Keuringsverslag van een elektrische laagspanning- en zeer lage spanningsinstallatie

NIET CONFORM

Sint-Elisabethlaan
81
8660
DE PANNE
België

Controlebezoek van een huishoudelijke elektrische installatie van voor 1981 volgens (KB 08/09/2019) - AREI Boek 1- hoofdstuk 8.4.3. en 4.2.4.3. en 8.2.1

Stopcontact keuken

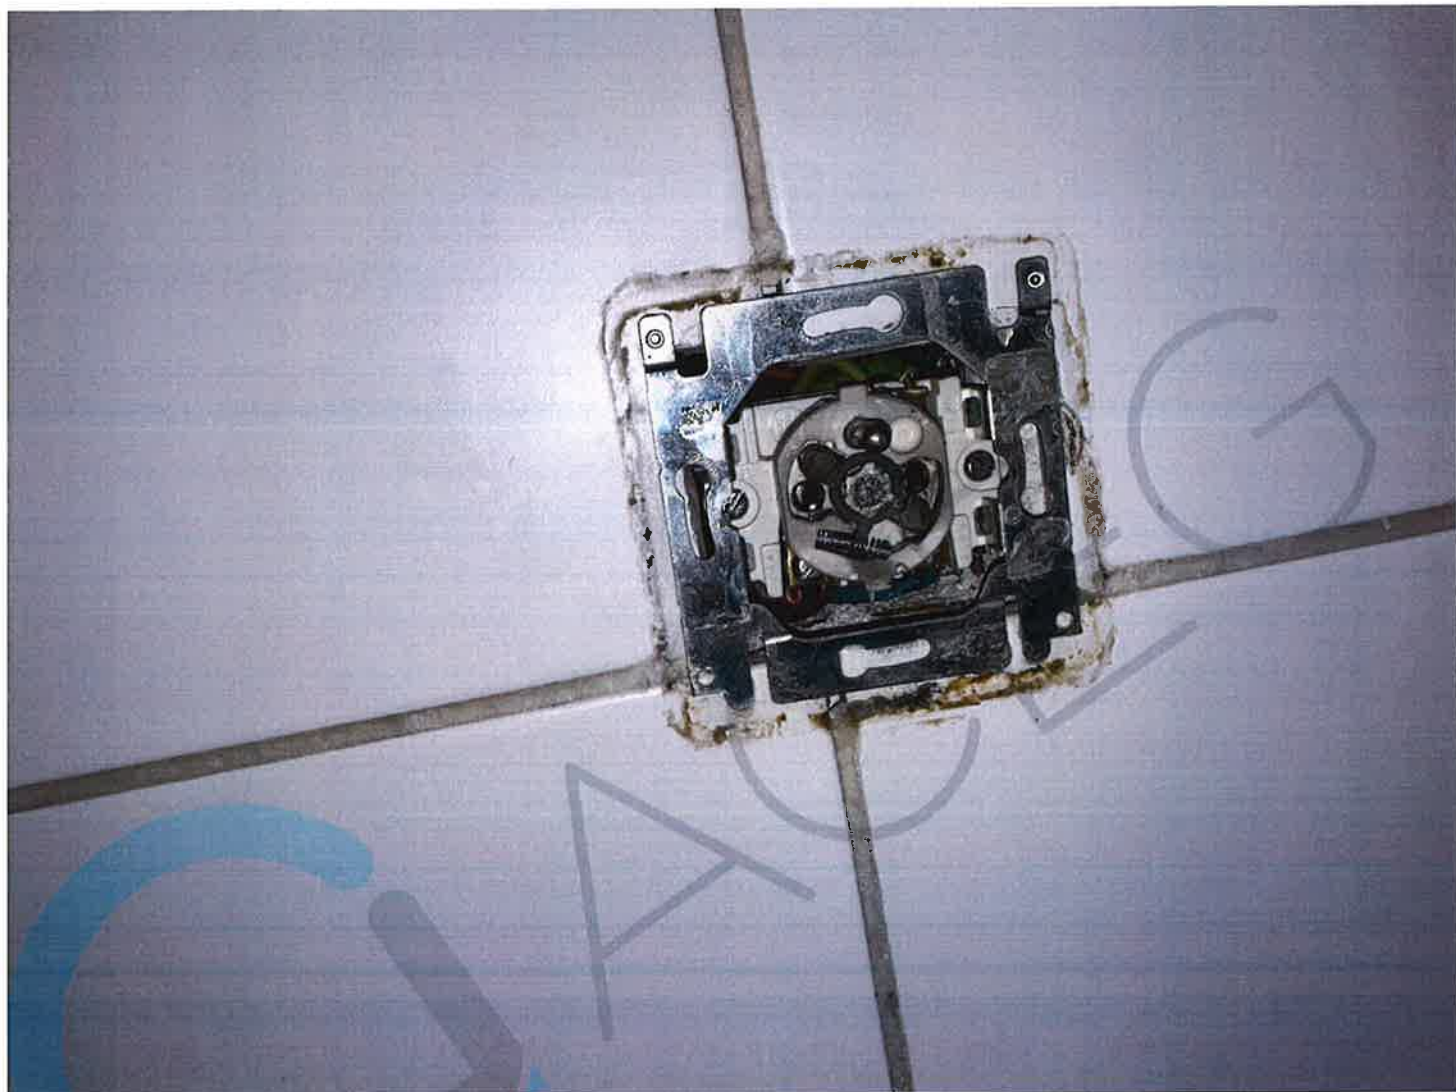
Meerder stopcontacten zonder kinderveiligheid

Verdeellat

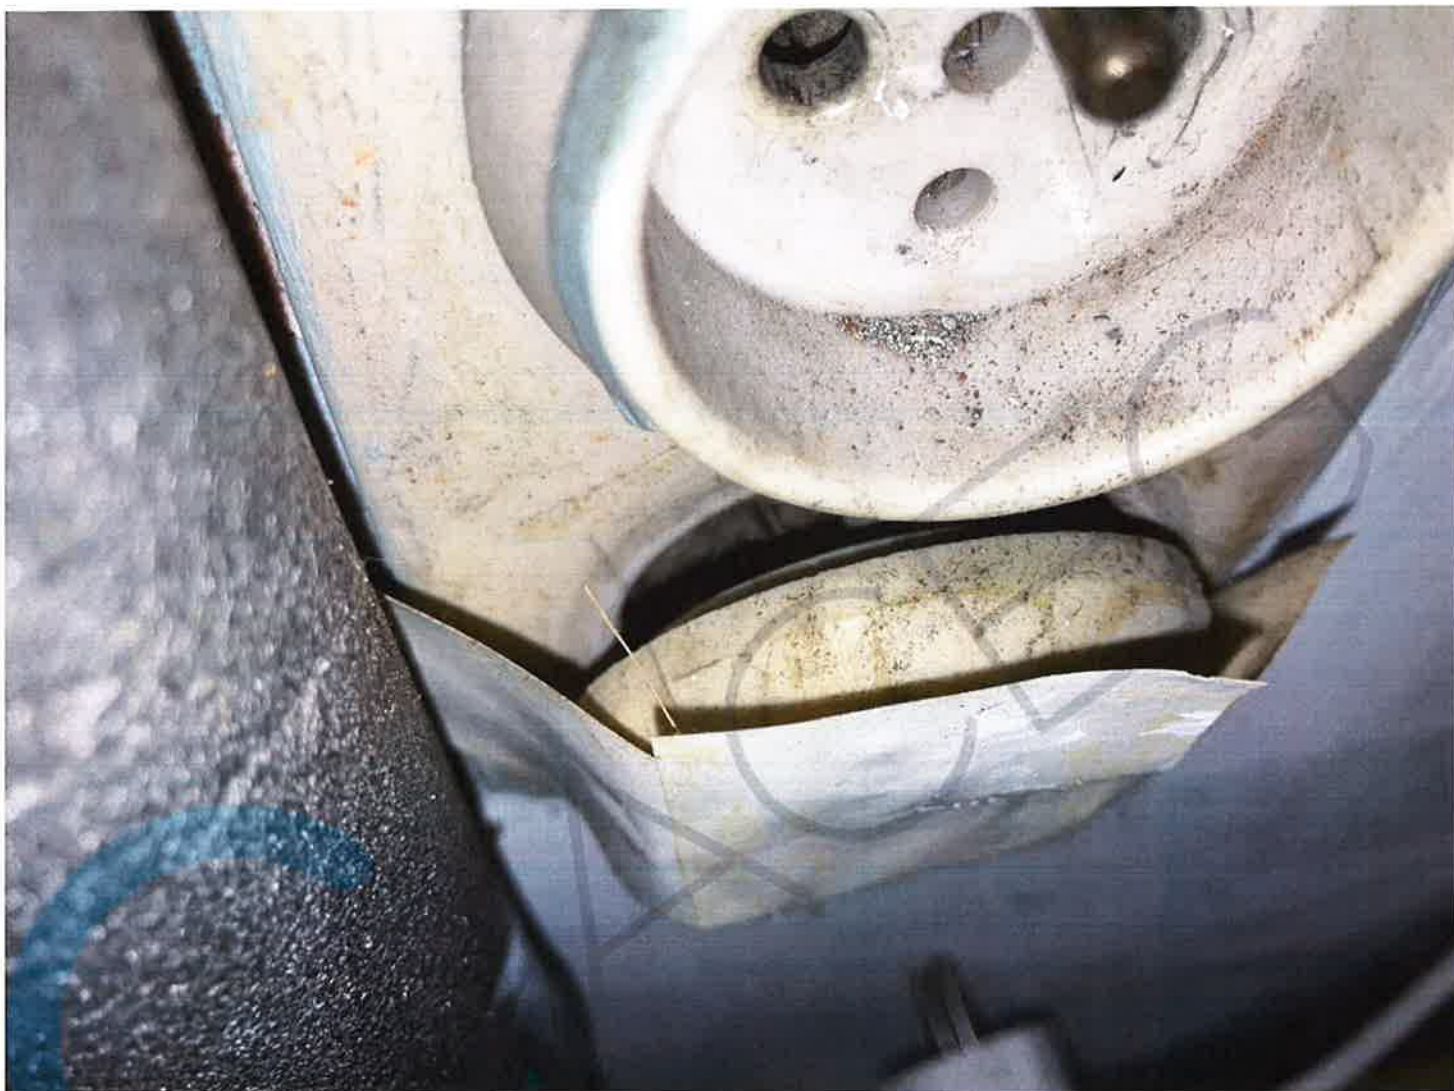
Verdeellat onderaan dient vervangen te worden, isolatiemateriaal begint af te blakeren, zie foto in bijlage
